IMPIANTO FINALIZZATO AL RECUPERO
DI RIFIUTI IN AREA INDUSTRIALE DI
TITO SCALO (PZ)

Relazione riscontro Provincia di Potenza e
Comune di Tito (PZ)

Il presente documento di riscontro viene redatto al fine di relazionare in merito alle procedure ed interventi che si intendono intraprendere in relazione a tutte le prescrizioni indicate nella nota prot. n. 28992/2019 della Provincia di Potenza, così come imposto dall'Ordinanza sindacale n. 73/2019 prot. 15637/2019 del Sindaco di Tito.

Figura 1: Stralcio planimetrico con indicazione delle tubazioni di aspirazione (linee rosse) e biofiltro

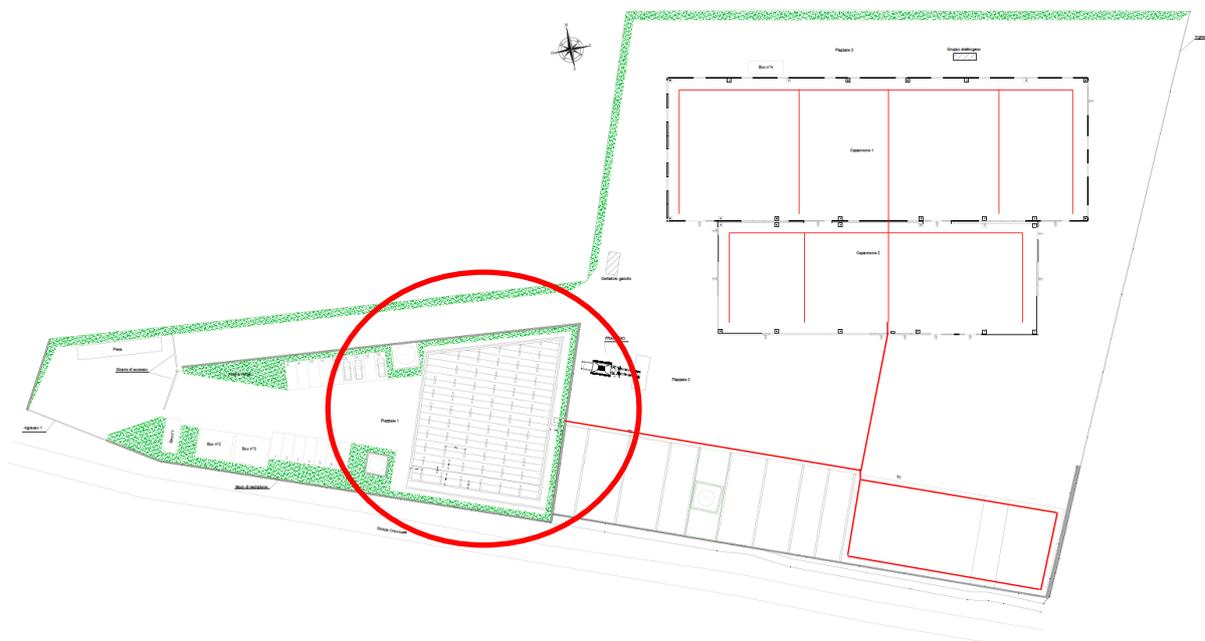
1. di adeguare il sistema di aspirazione e di abbattimento degli inquinanti e degli odori all'interno del capannone 1 (sia aumentando l'aspirazione, migliorando il ricircolo dell'aria mantenendo in depressione il capannone che prevedendo ulteriori sistemi di captazione ed adeguando i sistemi di abbattimento alle portate ed alla tipologia degli inquinanti);

3. di prevedere ed installare un adeguato sistema di aspirazione ed abbattimento all'interno della struttura a chiusura della tettoia 1;
4. di relazionare sul punto di emissione collegato al motore dell'impianto di tritovagliatura e sui gruppi elettrogeni presenti nello stabilimento ai fini dell'adeguamento dell'autorizzazione alle emissioni in atmosfera;

Pertanto, prima ancora del sopralluogo dei tecnici della Provincia e dell'Arpab, ha immediatamente attivato le procedure amministrative necessarie per l'installazione di nuovi sistemi di aspirazione di tutte le volumetrie interessate dall'impatto odorigeno e convogliamento dell'aria verso un nuovo sistema costituito da un biofiltro. Alla luce della nota della Provincia di Potenza ha subito attivato interlocuzioni con gli Uffici Regionali ora competenti al rilascio delle autorizzazioni per individuare il procedimento più consono per l'adeguamento dei sistemi di abbattimento. Contestualmente ha provveduto a predisporre la documentazione tecnica da sottoporre agli Uffici Regionali al fine di avere il nulla osta alla realizzazione di tali impianti.

Il biofiltro in progettazione sarà posizionato sul piazzale superiore dell'area di impianto. Avrà una dimensione di circa 600 m² e le specifiche tecniche di dettaglio saranno formalizzate in sede di istanza. Per le tempistiche autorizzative e realizzative si rimanda al cronoprogramma riportato di
